NR. 23 GX - 82
DATO August 1982
REF. 82-22 GX NT

G S A
ALLE TYPER

HYDRAULISK
ANLÆG

SIKKERHEDSVENTIL

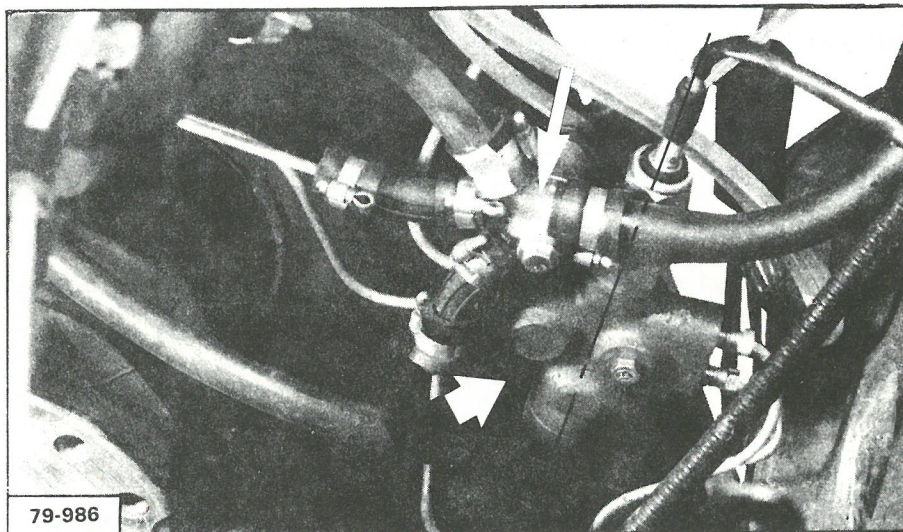
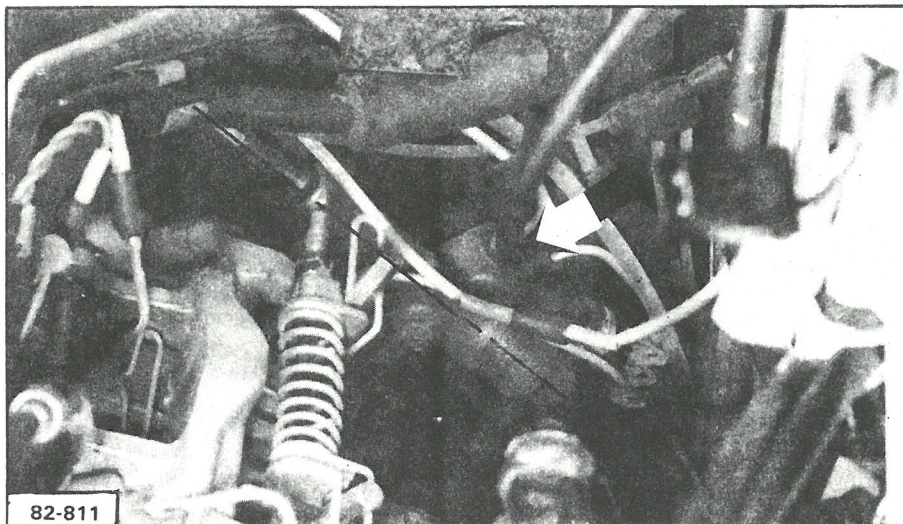
Siden februar 1982 (P.R.-nr. 1915) er der foretaget en ændring af sikkerhedsventilens placering og af slangerne i det hydrauliske anlæg.

GAMMEL MONTERING

NY MONTERING

Som følge af den ændrede montering er 4-vejs forgreningen i polyamid (→) blevet udskiftet med en gummistuds.

De nye slanger kan ikke ombyttes med slanger af gammel type (disse leveres fortsat fra Reservedelslageret).
